件名 北海道拓殖
中音更外一停車場設備變更

瓜幕停車場
側線撤去並用地境界變更
側線新設並用地境界變更

拓殖第一一三號

今般弊社線列車運行時刻ノ改訂ニ伴ヒ舊關車轉向上左記停車場設備ノ一部別紙新停車場設備圖ノ通り變更仕候條新舊對照圖相添此段及御屆候也

瓜幕停車場構内平面圖

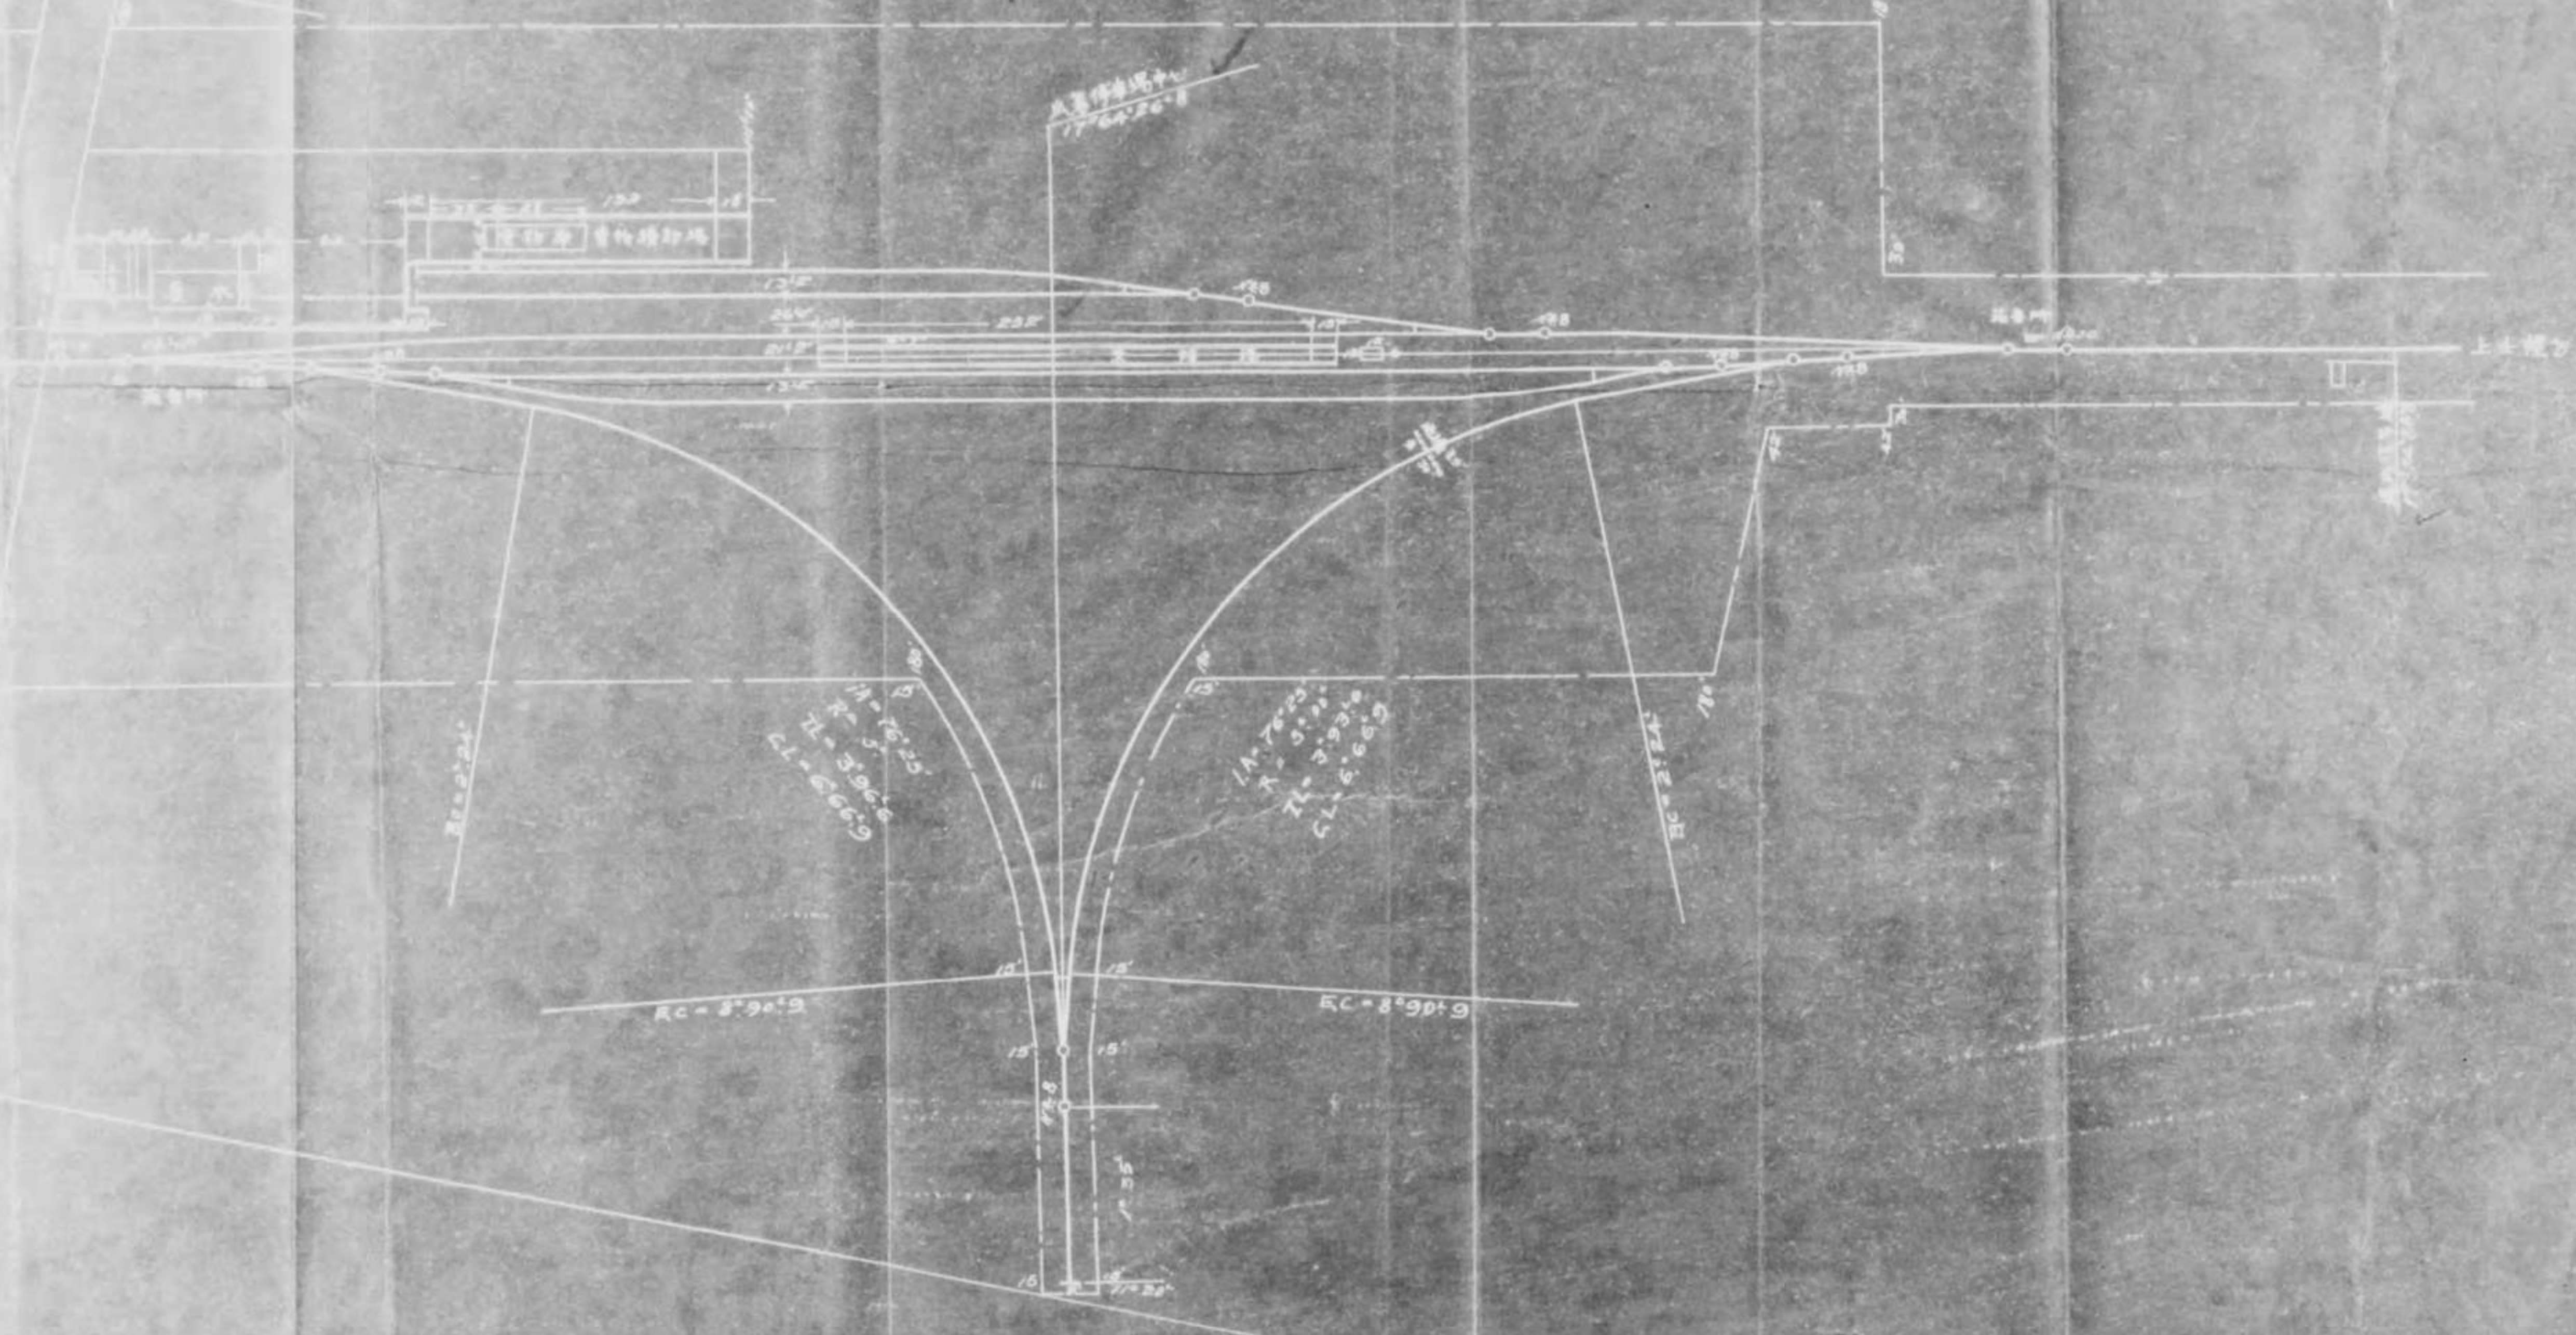
瓜幕停車場

瓜幕停車場構内新設側線ハ在來中管束停車場構内側線ノ一部ヲ其儘
移設セルモノニシテ從ツテ敷設軌條ハ分岐轉轍器轍又ヲ除キ六十封
度第一種ヲ使用シ其土工並ニ軌道ノ構造總テ既認可本線定規ニ準據
之ヲ施行セリ

中音更停車場構内平面圖

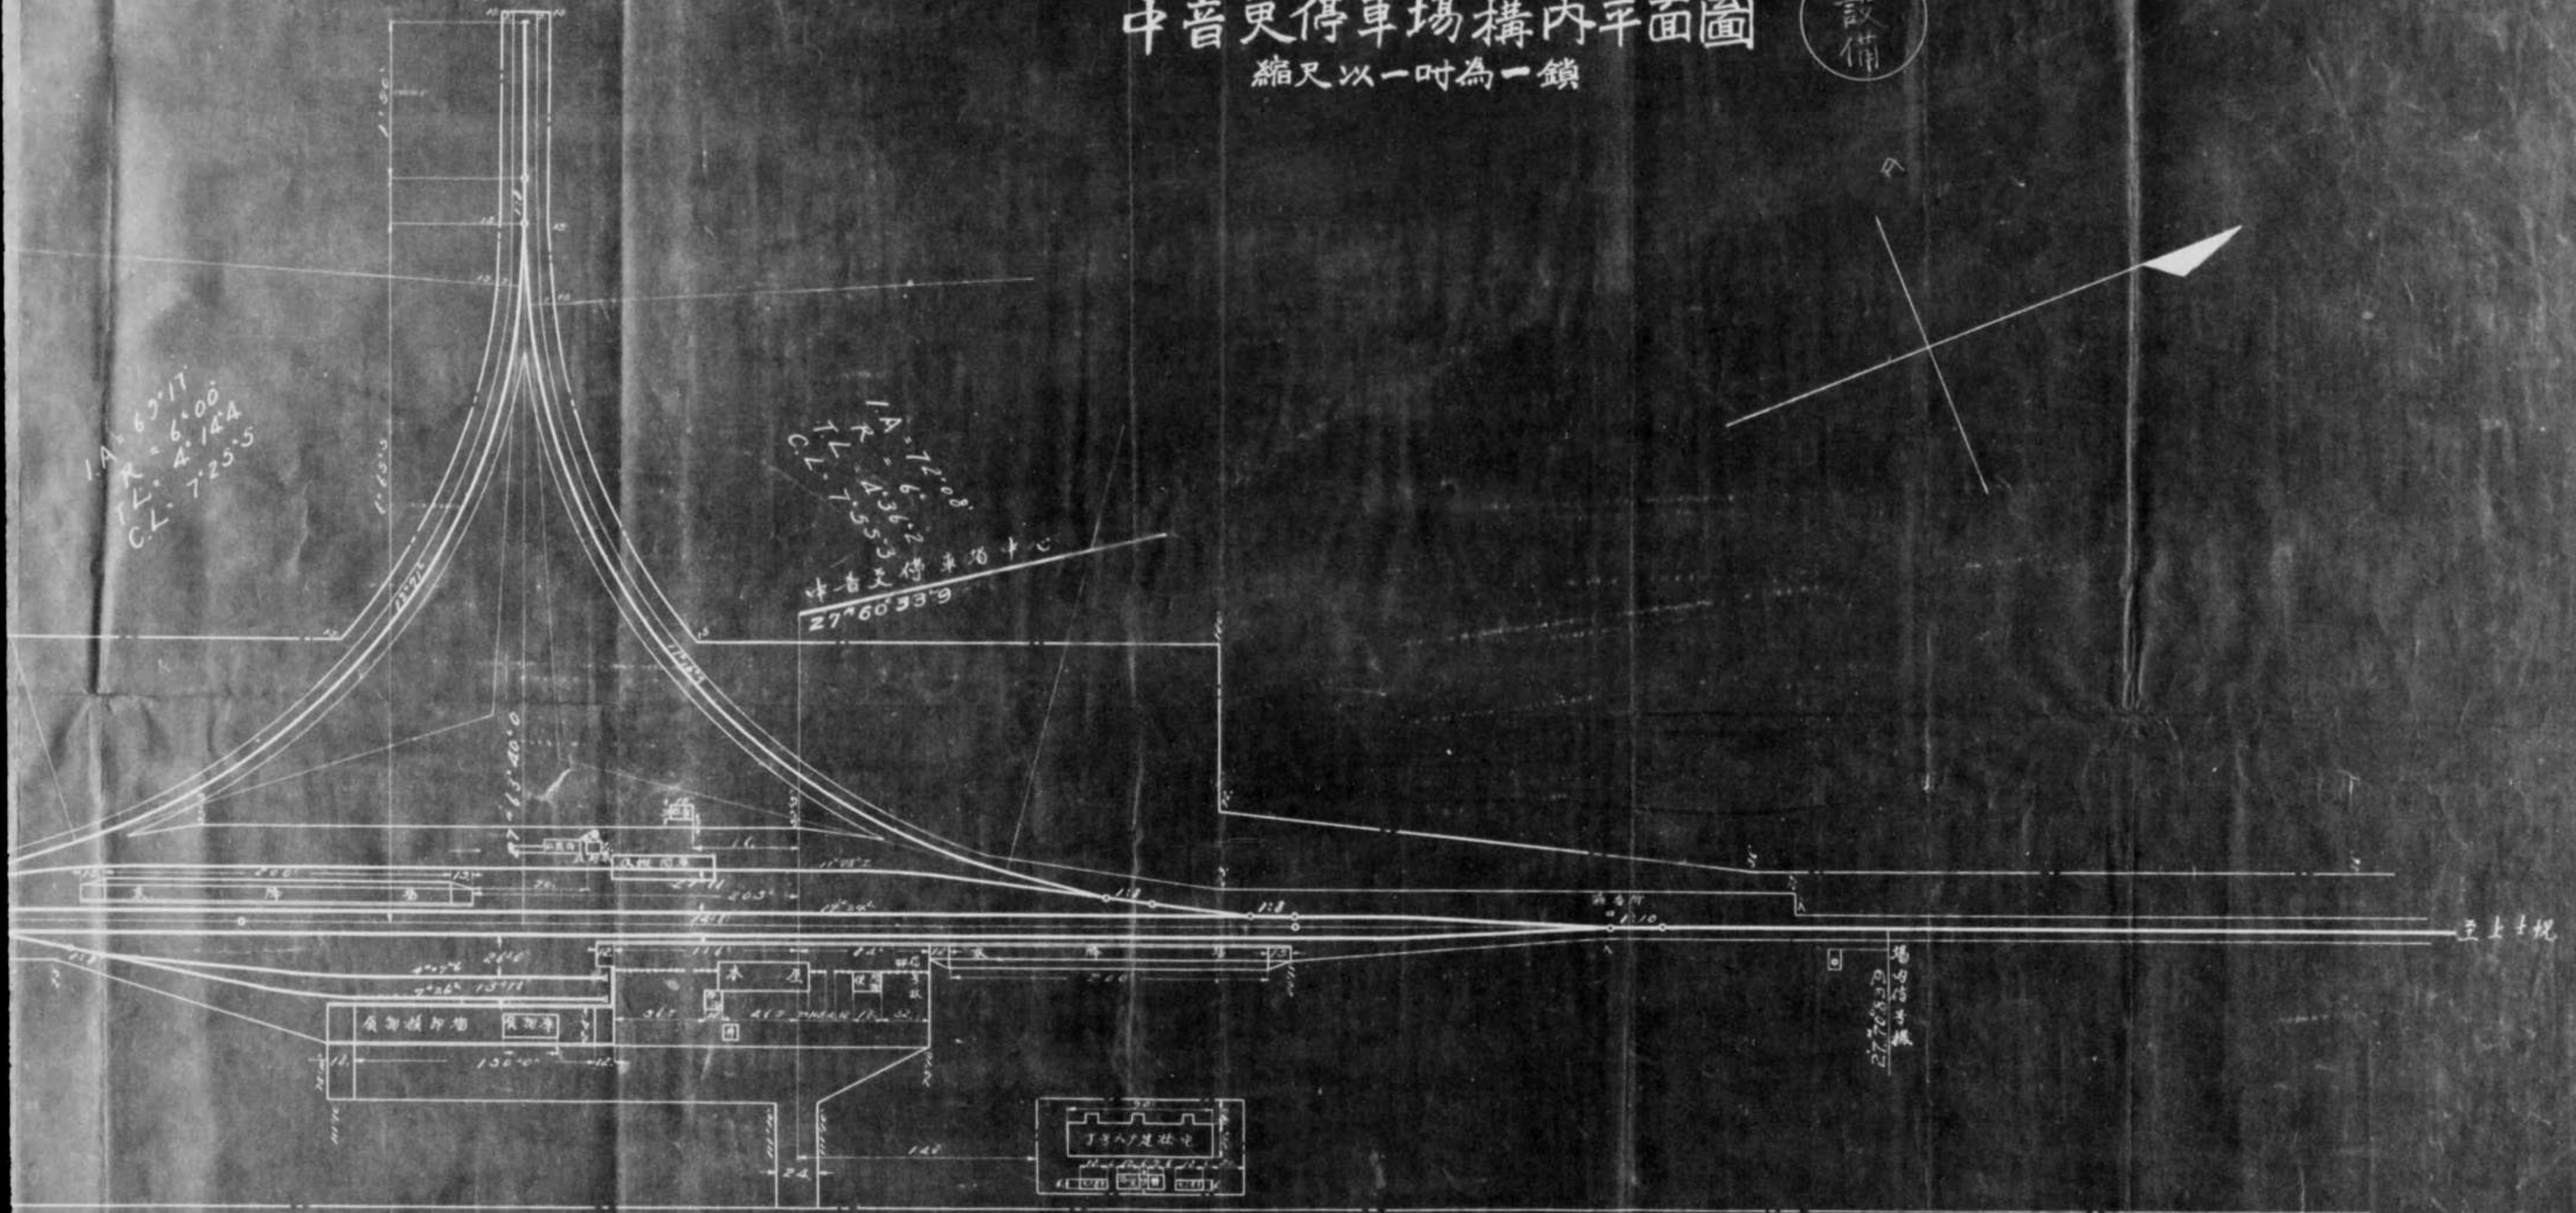
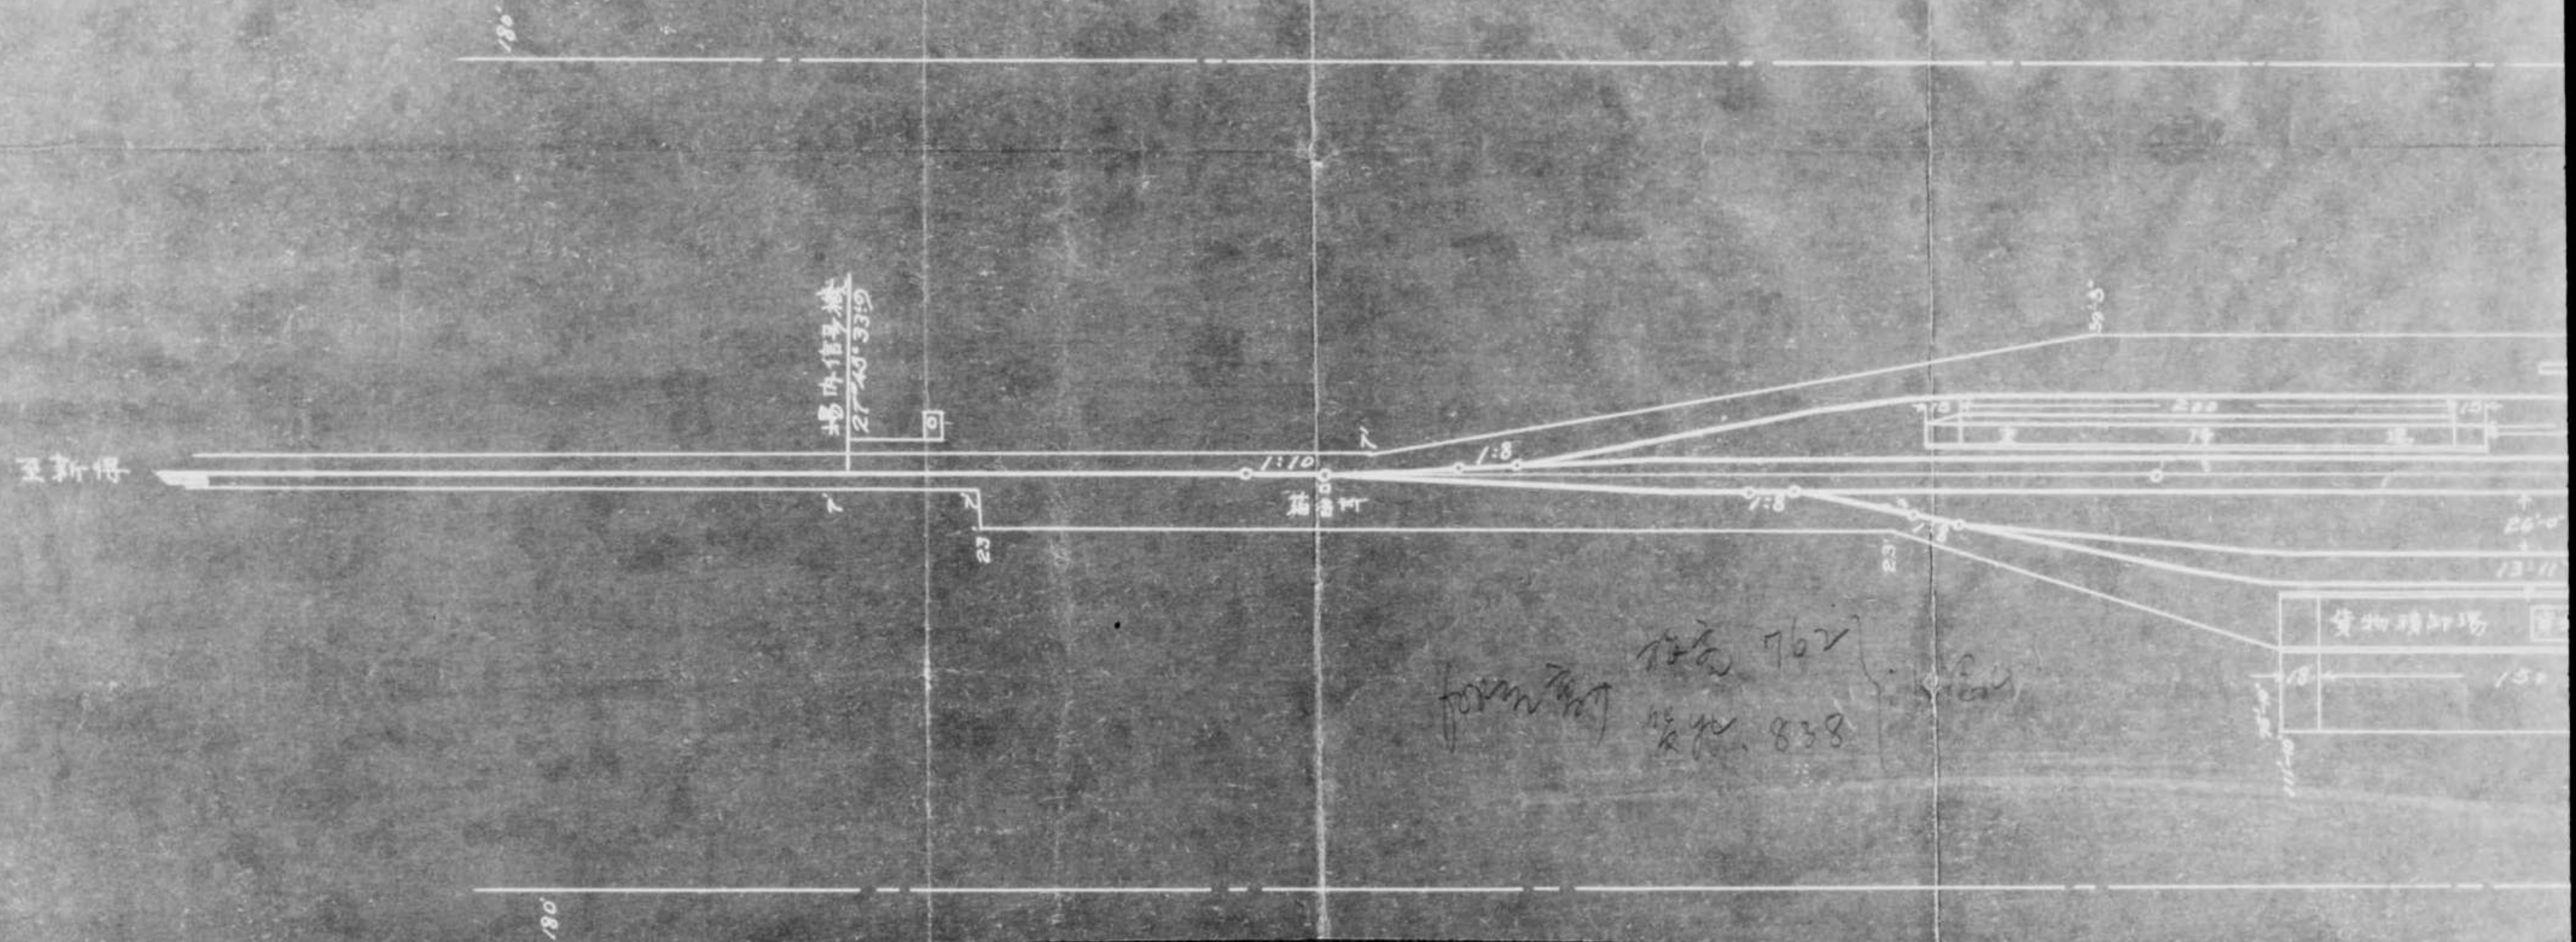
中音更停車場
